# (仮称) ニトリ仙台 DC 新築工事

## 環境影響評価準備書に対する指摘事項への対応について

令和 5 年 1 月

株式会社 ニトリ

図-1 土壤中の六価クロムの時系列変化

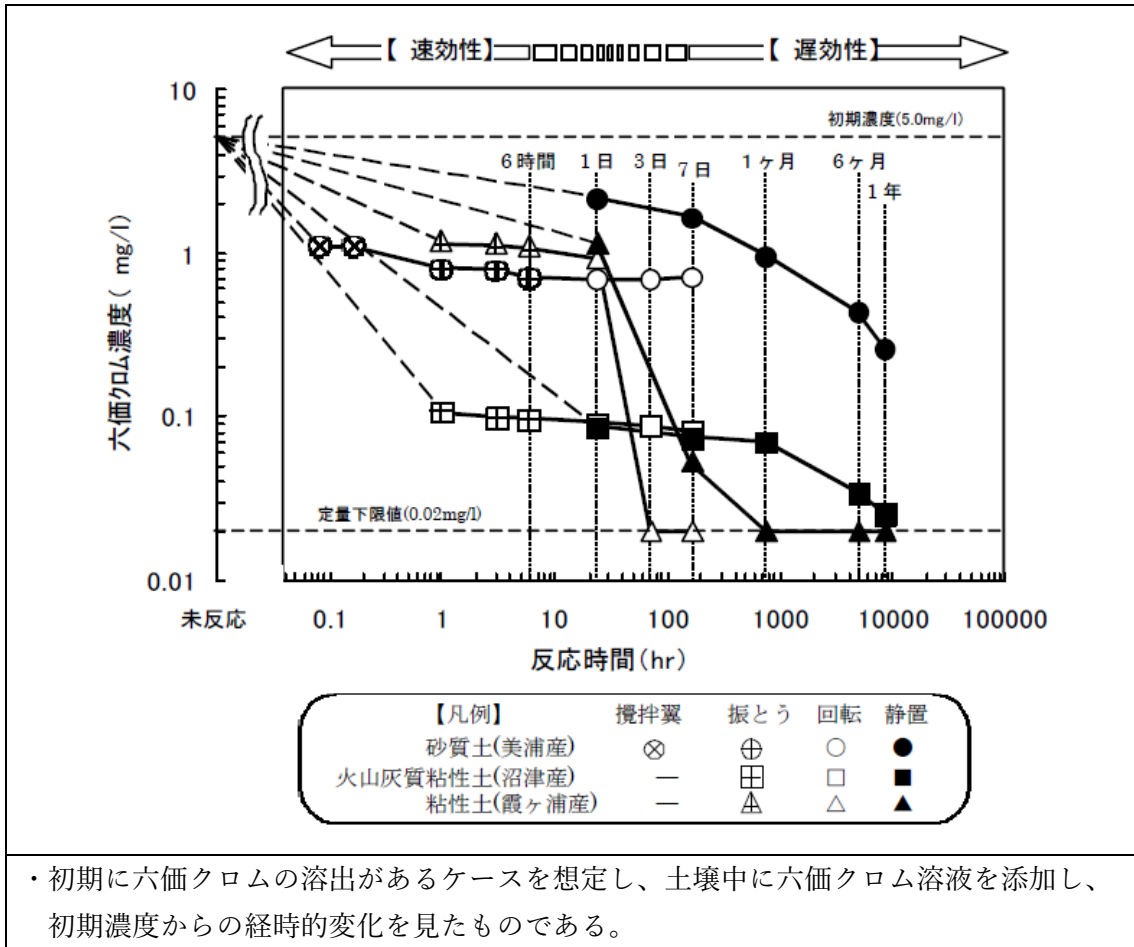
No.	指摘事項	対応方針	備考
-	地盤改良について、セメント系の固化材が用いられる場合は六価クロムの発生が懸念される。改良体は透水性が小さいとのことであるが長期的な視点で見ると懸念もある。また、有害物質が発生した場合、蒲生干潟に生息する多くの水生生物にも影響が及ぶことが懸念されるので、対策等ご検討いただきたい。	本事業で用いる地盤改良方法は施工実績が多く、信頼できる工法である。ただし、ご指摘のとおり、セメント系固化材を使用する場合、六価クロムの溶出リスクがあり、国土交通省より適切な措置を行うよう通達※が発出されているところであり、本事業も通達に則り適切に対応する。具体的には、施工前に敷地の土壌を採取して室内配合試験を行い、構造強度を確認後に破碎し六価クロム溶出検査を実施する。検査結果を踏まえ、六価クロムの溶出が土壤環境基準値を下回りかつ構造強度が確保できるセメントを使用する。上記通達によれば、通達に則った対応を行うことで施工後に環境基準を超えることはない等、長期的な溶出リスクは小さいとされている（p13 補足説明資料参照）。 ※「セメント及びセメント系固化材の地盤改良への使用及び改良土の再利用に関する当面の措置について」（平成 12 年 3 月、建設省技調発第 48 号）	補足説明資料参照

また、同通達と並行した時期に公表された「セメント系固化処理土に関する検討 最終報告書」（平成 15 年 6 月、セメント系固化処理土検討委員会）によれば、六価クロムが周辺土壌に溶出した場合でも、時間の経過とともに溶出濃度が低下するとされている（次ページ図）。このメカニズムとしては、六価クロムから三価クロムへの還元作用、周辺土壌への吸着作用等により、溶出濃度が減衰していくためと考察されている。

以上のことから、本事業で、時間とともに六価クロムの環境中への溶出・拡散リスクが大きくなるといったことは想定しづらく、長期的にも安全性が保たれるものと考えられる。
